# Ku/Ka帯を用いた非静止衛星システムの高度化に係る周波数共用技術に関する調査検討

## 指摘事項対応(Ku/Ka帯周波数共用検討)

2019年10月1日

衛星通信システム委員会作業班(第17回)

## 指摘事項1

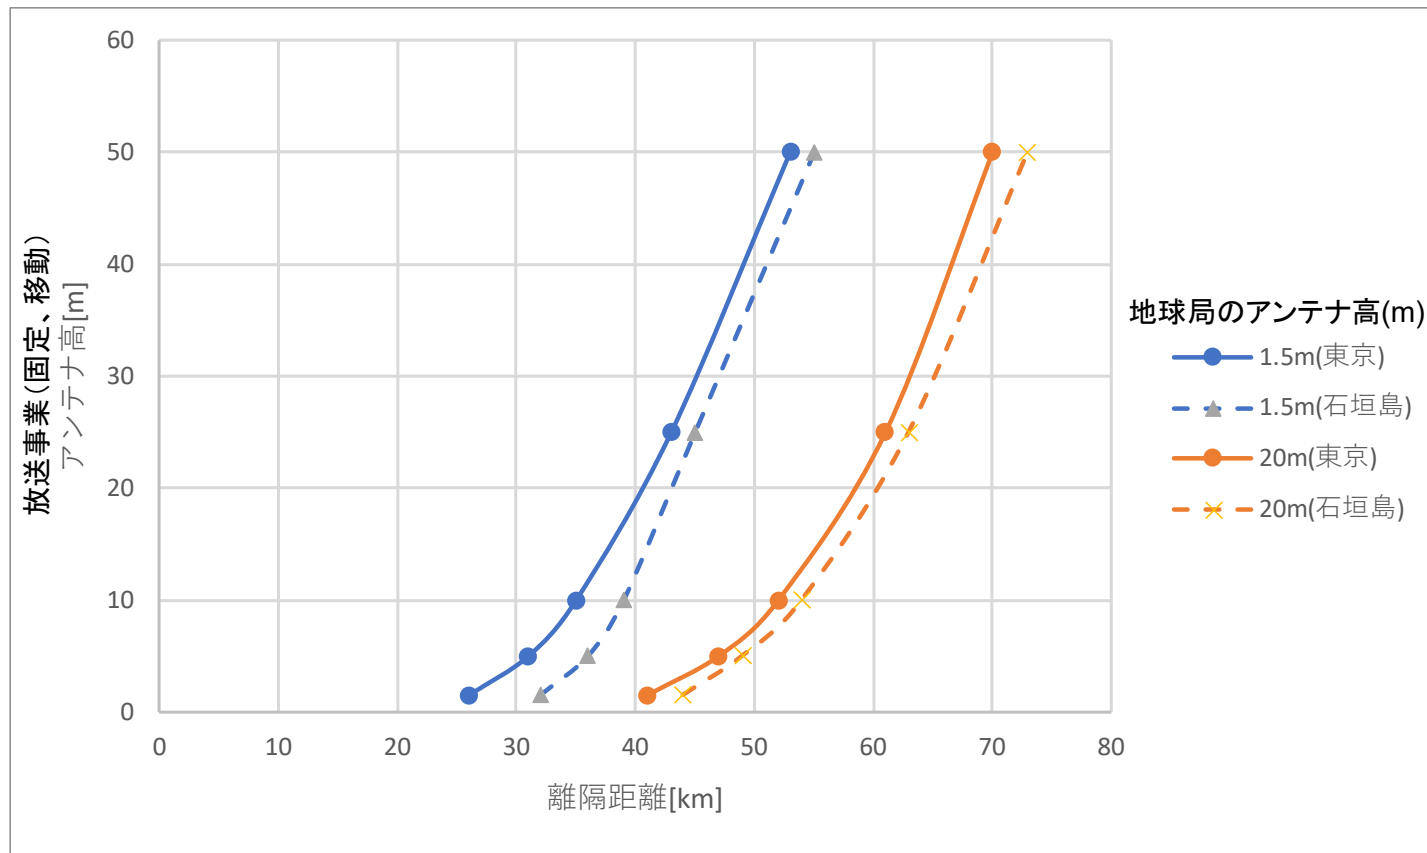
- 「時間率」とはどのような定義か。

- 時間率の定義(資料16-1 2ページ)
  - ITU-R勧告P.452-16では以下のように定義されている。
  - 「Required time percentage(s) for which the calculated basic transmission loss is not exceeded」
  - 計算された電波伝搬損失を超えない所要時間の割合(%)

- 時間率 $p$ は異常伝搬が起こる時間の割合であり、回折損失の計算に用いられる。

- 資料16-1では時間率20%にて計算しているが、これは許容干渉レベルを参照したITU-R勧告F.758-6に示された値である。
